Produktänderungsmitteilung *Product Change Notification*

Titel Title Gehäuseänderung SKL32...SKL36 *Change of Package SKL32...SKL36*

Typen Types SKL32, SKL33, SKL34, SKL35, SKL36

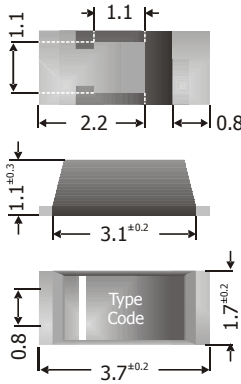
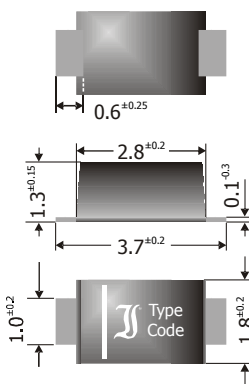
Grund der Änderung Aufgrund der niedrigen Verkaufszahlen ist eine Produktion der SKL3-Reihe im Sondergehäuse nicht wirtschaftlich. Die neue Gehäusebauform entspricht darüberhinaus dem in der Industrie verwendeten Standard.

Reason of Change *Due to the very low selling quantities the production of the special case outline of the SKL3 series is not economical. The new package outline complies further to the standard used in the industry.*

Bisher Current	Neu New
Gehäusebauform Package outline	 <p>Power SOD-123T</p>	 <p>SOD-123FL</p>
Elektrisch Electrical	$I_{FSM} = 80/90A (50/60Hz)$	$I_{FSM} = 40/45A (50/60Hz)$
Verpackung Packaging	2500 Stk./gegurtet auf Rolle <i>2500 pcs/taped on reel</i>	3000 Stk./gegurtet auf Rolle <i>3000 pcs/taped on reel</i>
Lieferbarkeit	Bestätigte Aufträge werden noch in der alten Version geliefert. Neuaufträge in der neuen Version.	
Availability	Confirmed orders are still supplied in the old version. New orders will be supplied in the new version.
